Cuves défectueuses des réacteurs nucléaires belges Doel 3 et Tihange 2

Commentaires sur le rapport final d'évaluation de l'AFCN de 2015

Ilse Tweer
Spécialiste des matériaux, consultante

Janvier 2016

En haut : Doel 3 » - Taille des indications (max (x,y)) vs. Profondeur

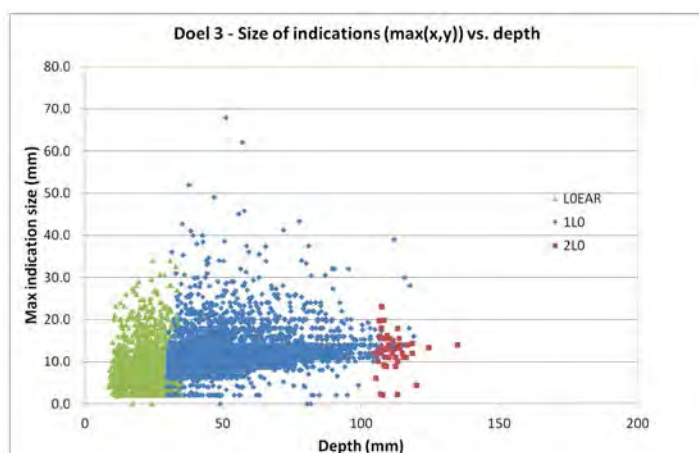
Ces affirmations sont remarquables, parce que dans le dossier de sûreté 2012 d'Electrabel, le diagramme (ici, pour Doel 3) montre que le nombre d'indications d'une largeur supérieure à 20 à 25 mm est nettement supérieur à « quelques-unes ».

Figure 4.29

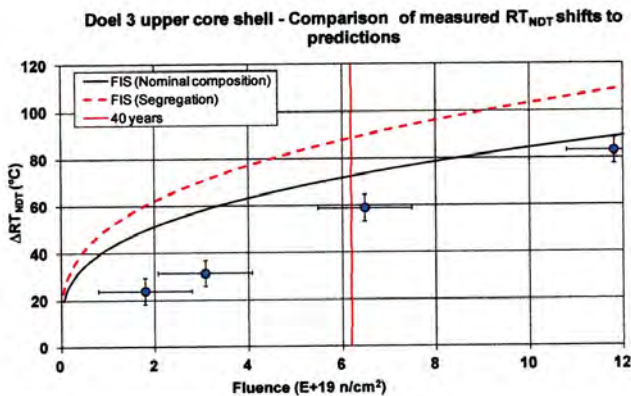
La nouvelle courbe prévisionnelle conçue par Electrabel semble correspondre « parfaitement » aux données de surveillance de Doel 3 et Tihange 2, comme le montre le diagramme ci-dessous à droite (dossier de sûreté 2015, graphique 5.15, page 50); ce graphique montre que les données expérimentales et la dispersion ne sont pas enveloppées par la courbe de tendance et que l'écart-type de 2σ est nécessaire pour être enveloppe.

Remarque : on constate une divergence des données expérimentales entre le graphique de 2012 (courbe FIS) et celui de 2015 (la nouvelle courbe tendancielle) : comparons par exemple le troisième point pour Doel 3 à partir de la gauche (en 2012, la ΔRT_{NDT} est légèrement en dessous de 60°C , et en 2015, elle est légèrement au-dessus). En gardant à l'esprit la dispersion expérimentale, cette différence est en fait négligeable, mais remarquable.

Figure 5.27: RT_{NDT} trend curves for the D3T2 core shells used in the SIA.

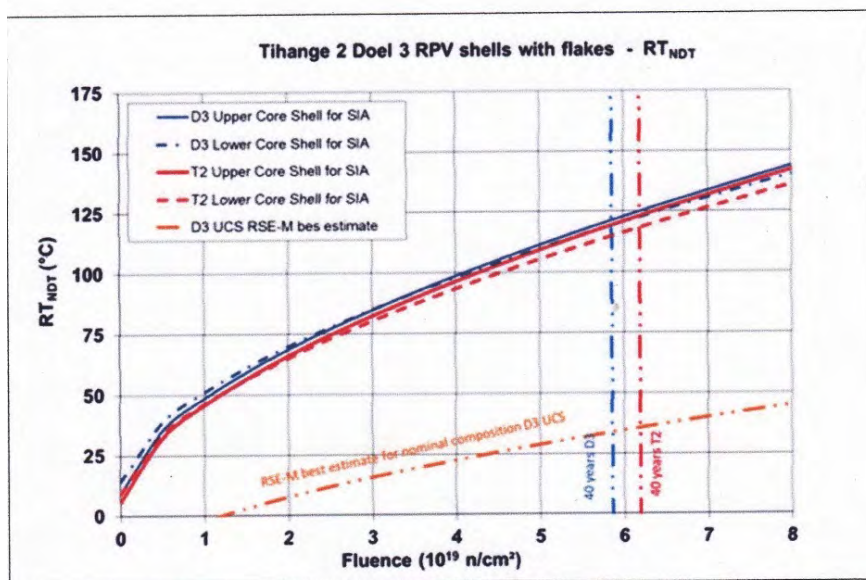
La question qui se pose est la suivante : pourquoi ne pas conclure que la courbe tendancielle n'est manifestement pas conservative ?
